**SANTUCCI GRANITI srl**  
**RELAZIONE SU OSSERVAZIONI AL PABE- COMUNE DI CARRARA**  
**Cava Collestretto n. 41 – Bacino di Torano**

Nell'estratto cartografico di pag. 16, e quindi nella relativa tavola F1.2 Disciplina dei suoli delle attività estrattive e degli insediamenti (quadrante 2) del quadro progettuale, viene riportata l'errata indicazione dell'area in disponibilità alla cava 41, come già indicato nell'osservazione n°2.

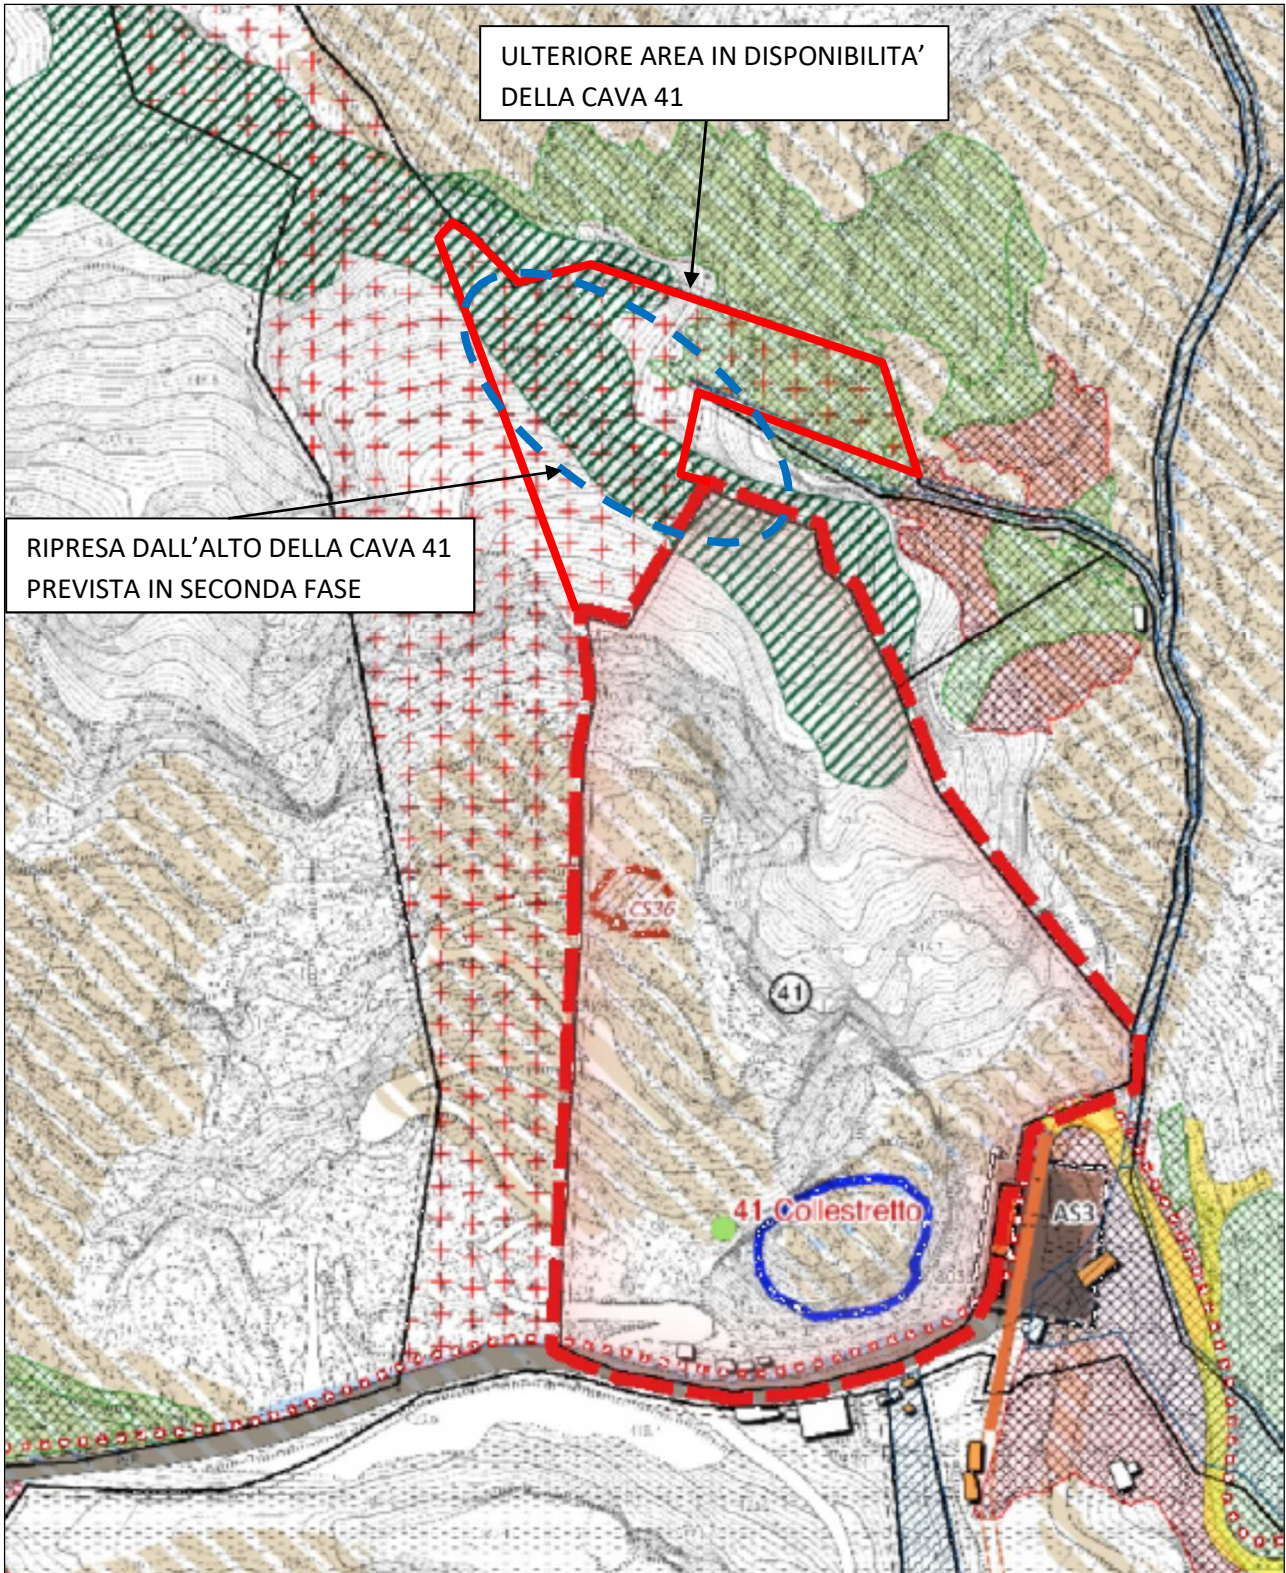
Viene poi perimetrata, in corrispondenza della ex Buca di Ravaccione, un'area classificata in legenda come "aree immagazzinamento idrico", normata dall'art. 30, comma 2 delle NTA. Si evidenzia che tale area rientra nel perimetro autorizzato dall'ultimo progetto in cui si prevede l'asportazione progressiva del riempimento detritico presente.

Nell'estratto cartografico di pag. 16, e quindi nella relativa tavola F1.2 Disciplina dei suoli delle attività estrattive e degli insediamenti (quadrante 2) del quadro progettuale, viene individuata un'area di vincolo, lungo il crinale soprastante la cava Collestretto n°41, riportata in legenda con la nomenclatura "crinali da tutelare". Il progetto di coltivazione da cui è derivata l'autorizzazione attuale alla coltivazione della cava "Collestretto n°41", prevedeva due fasi principali di lavorazione in cui è stata prevista la ripresa dall'alto della cava con lavorazioni che andranno ad incidere su parte di quest'area vincolata. Per le restrizioni determinate dall'approvazione del PIT-PPR, l'autorizzazione attuale ha riguardato solo una parte della prima fase del progetto in cui non si prevedono tali lavorazioni, ma comunque il progetto, proprio per testimoniare le necessità della cava per uno sviluppo futuro in vista della redazione dei PABE, è stato comunque presentato integralmente. La ripresa dall'alto della cava 41 viene prevista a partire da un vecchio saggio di escavazione facilmente raggiungibile attraverso la realizzazione di una breve rampa dalla cava n°25. Quindi si configura anche la presenza di un versante non integro. Le lavorazioni previste nella fase 2 del progetto presentato risultano all'interno dei mappali 72 e 77 del Fg.21. Per una migliore ubicazione e descrizione si rimanda alla tavola 7 ed alla relazione tecnica di progetto del dicembre 2017 relativa al progetto autorizzato della cava Collestretto 41.

*Crinali da tutelare*

*Aree immagazzinamento idrico*

RIPRESA DALL'ALTO DELLA CAVA 41  
PREVISTA IN SECONDA FASE

La società scrivente CHIEDE che la porzione del mappale 72 in concessione e il mappale 77 del Fg. 21 del Catasto Terreni del Comune di Carrara, in piena proprietà della società scrivente, venga individuato come in disponibilità della cava Collestretto n°41.

La società scrivente CHIEDE che venga tenuto di conto della presenza di un'area autorizzata all'escavazione all'interno di tale perimetrazione.

La società scrivente CHIEDE che la porzione di crinale soggetta a tutela venga ripermetrata tenendo conto del progetto presentato e del conseguente ulteriore sviluppo della cava ed in particolare della ripresa dall'alto del giacimento.
